Info Prodotto 1306

01 Febbraio 2013

AGP 8005

Descrizione: Spazzolino con lamella in tessuto

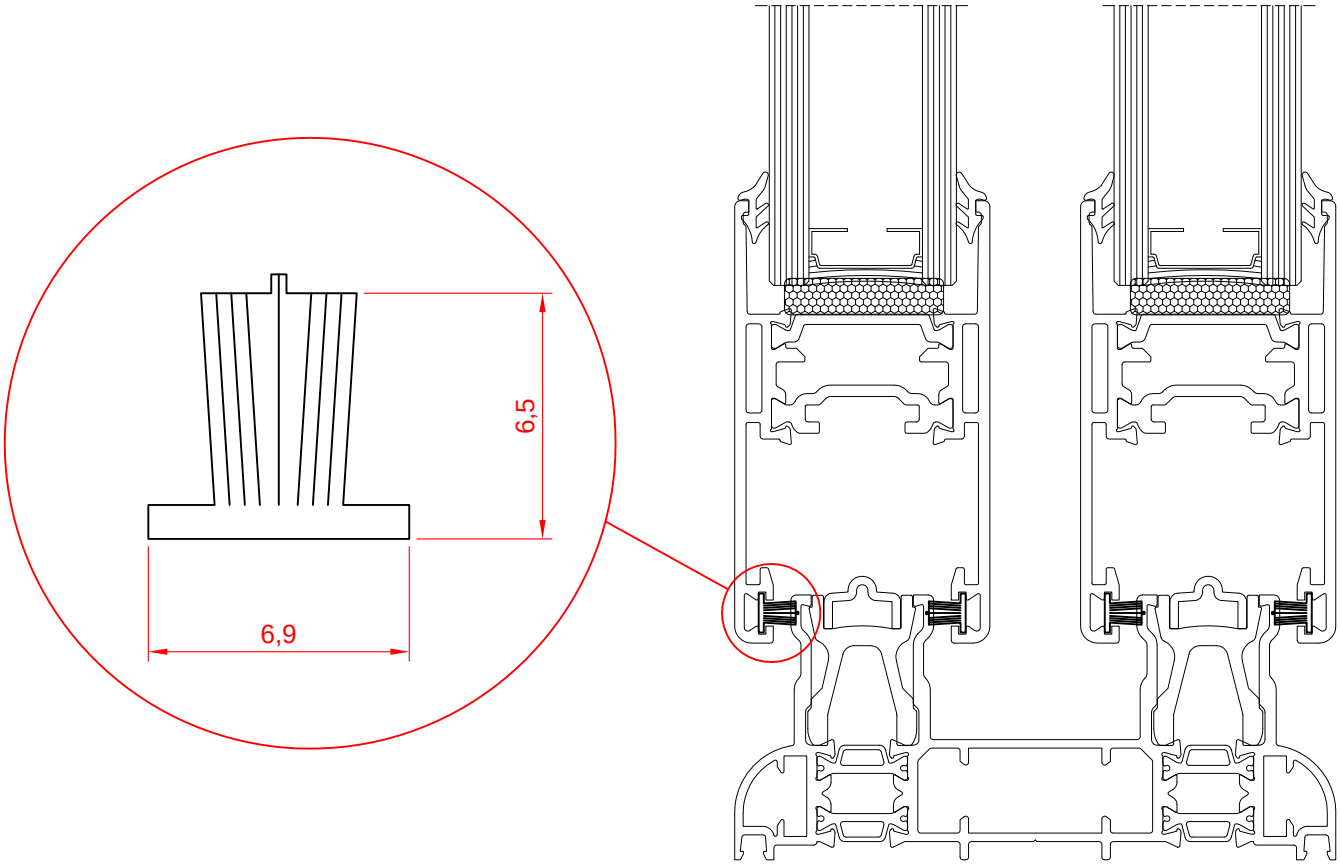
Note: A partire dal mese di marzo, lo spazzolino subirà una modifica dimensionale. La nuova dimensione sarà 6.9 x 6.5 mm. Sostituirà il precedente spazzolino con dimensioni 6.9 x 7 mm.
La suddetta modifica è stata fatta per migliorare la scorrevolezza delle ante nei sistemi scorrevoli Slide 80, Slide 106, Slide Wood 160.
